**Dodatek č. 4** *20080339*  
**ke smlouvě o dílo č. KT/11106/20**  
na realizaci stavby

**„VÝSTAVBA DOPRAVNÍHO TERMINÁLU MĚSTA LITVÍNŮV“**  
uzavřená podle § 2586 a násl. zákona č. 89/2012 Sb.  
(dále jen **Občanský zákoník v platném znění**)

Změnový list - vícepráce

stavba: Výstavba dopravního terminálu města Litvínov

**Objekt SO 661:**

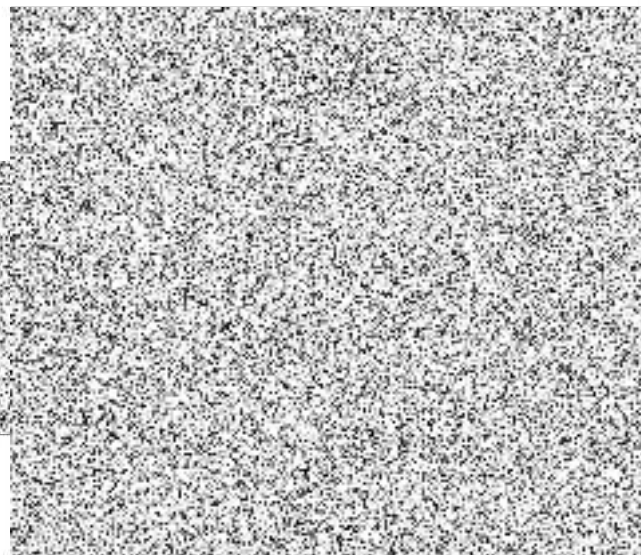
Zvětšení trakčních sloupů N2319, N2320, N2321 (zvýšení o 1,5m, změna základu na typ C). Změna vyvolaná potřebou koordinovat návaznost na probíhající akci "Modernizace a rekonstrukce TT Most - Litvínov" Dopravního podniku měst Mostu a Litvínova, a.s. Změna nemá vliv na cenu oproti původním stožárům.

**Objekt SO 661:**

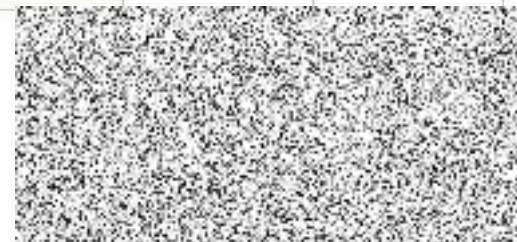
Zvětšení trakčních sloupů N2319, N2320, N2321 (zvýšení o 1,5m, změna základu na typ C). Změna vyvolaná potřebou koordinovat návaznost na probíhající akci "Modernizace a rekonstrukce TT Most - Litvínov" Dopravního podniku měst Mostu a Litvínova, a.s. Změna nemá vliv na cenu oproti původním stožárům.

**Objekt SO 461:**

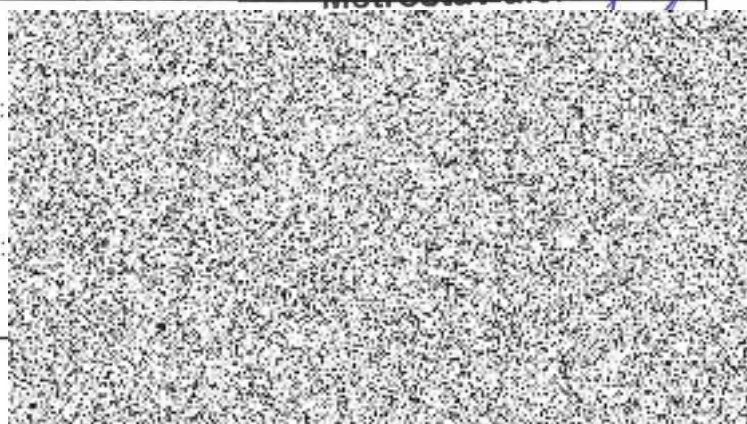
Doplnění nového ethernetového kabelu z centrálního informačního panelu do VP SZ.

**Objekt SO 101:**

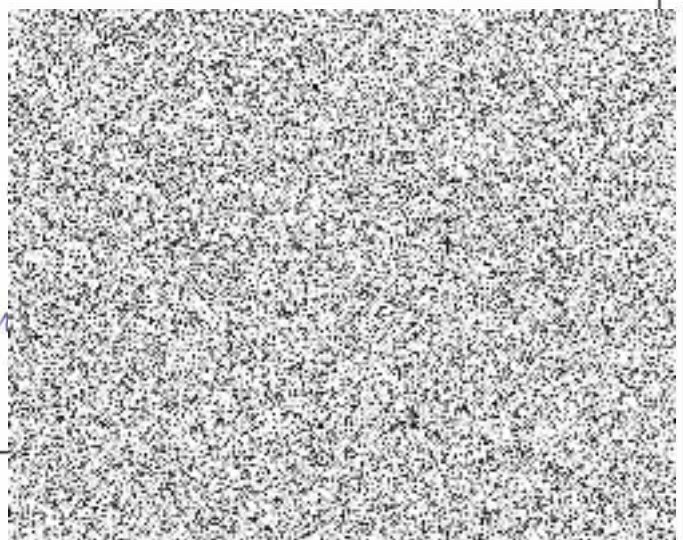
4) Změna nájezdu na parkoviště a odebrání chodníku podél dráhy. Nedostatečný prostor pro patu svahu.
